REF.: "ALTERAÇÃO DO CURSO DE REGULAGEM DO TIRANTE DA EMBREAGEM DUPLA".

Pós Vendas Março de 2006.

IDENTIFICAÇÃO DOS TIRANTES

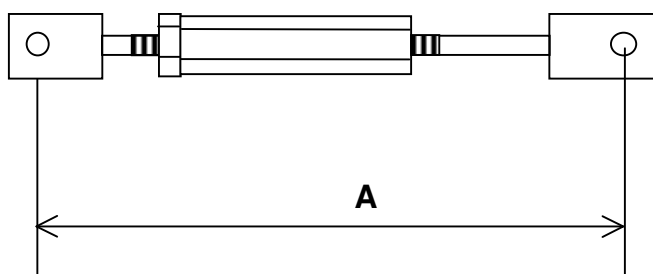
A modificação é simples, sendo necessário cortar 12 mm da extremidade com rosca de cada tirante antigo ou substituir somente o tirante comprido pelo modelo novo.

A - Comprimento mínimo antigo 344 mm, sem corte.

A - Comprimento mínimo novo 320 mm (ou cortado).
